## Revêtement protecteur des produits WABCO

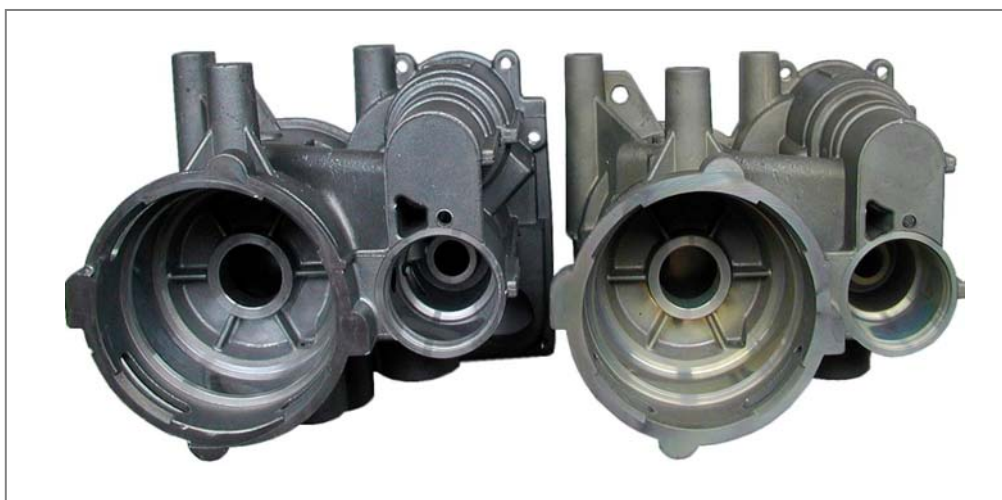
Bien que ces directives ne concernent pas la gamme de produits WABCO, nous soutenons l'idée écologique et renonçons à utiliser à l'avenir ce revêtement protecteur bon marché. Jusqu'à la fin de l'année 2007, tous les produits WABCO courants auront un autre chromatage (Chrom3).

La photo de gauche montre un carter recouvert du nouveau revêtement protecteur en Chrom3 et en comparaison la photo de droite montre un carter avec l'ancien revêtement en Chrom6.

Les produits avec nouveau revêtement protecteur que vous recevrez auront une couleur plus grise. L'effet protecteur est le même. Vous recevrez donc un produit qui non seulement est reconnu en qualité et fiabilité, mais qui répond également aux exigences les plus strictes en matière de protection de l'environnement – et ce sans changement de prix. Vous pouvez donc continuer à utiliser les appareils WABCO en toute quiétude.
